## 配管方法変更のお知らせ

2010年11月製造分よりクランプGネジ配管時の配管方法が変更になります。  
該当製品 **CTU CTT BTU CLU CLT BLU CSU CST CNA**

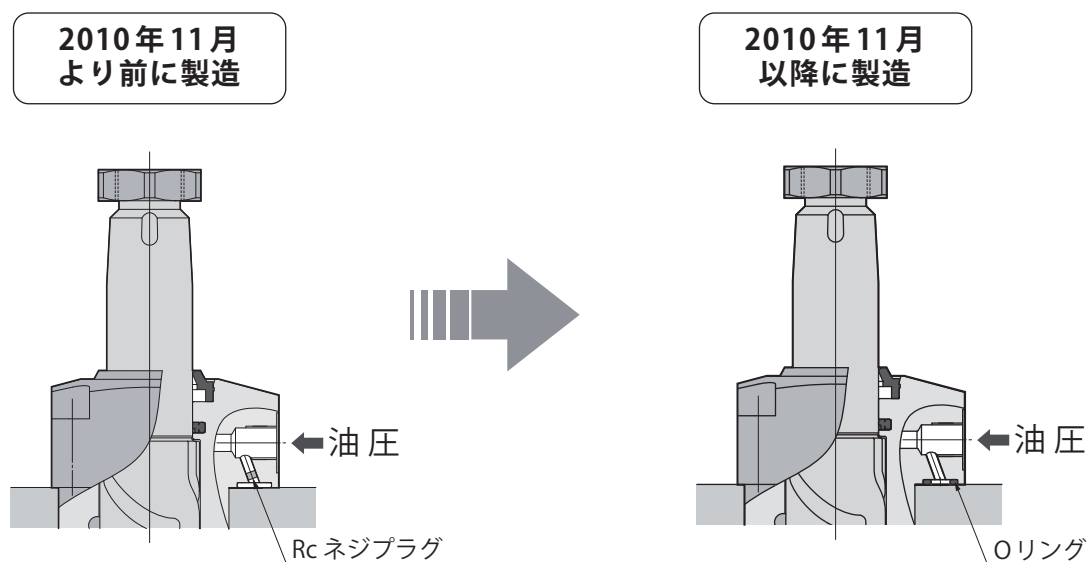
GネジプラグとOリングを取り外し、付属のRcネジプラグを取付け、ガスケット配管ポートを塞ぎます。

Gネジプラグを取り外し、ガスケット配管ポートを取付フランジ面のOリングでシールします。付属のOリングは外さないでください。

下記の取付方法は、油漏れの不具合が想定されますので、購入前にご相談願います。

- ガスケット配管からGネジ配管へ変更するため、ガスケット配管用の油圧ポートがOリングと干渉し、シールできない。
- Oリングでシールできる面がない。

例：正方形のスペーサブロックで取付け  
：4本のパイプ材でかさ上げして取付け

また、Rcネジを使用して流量調整(固定絞り)を行なっている場合は、別の個所での調整が必要です。
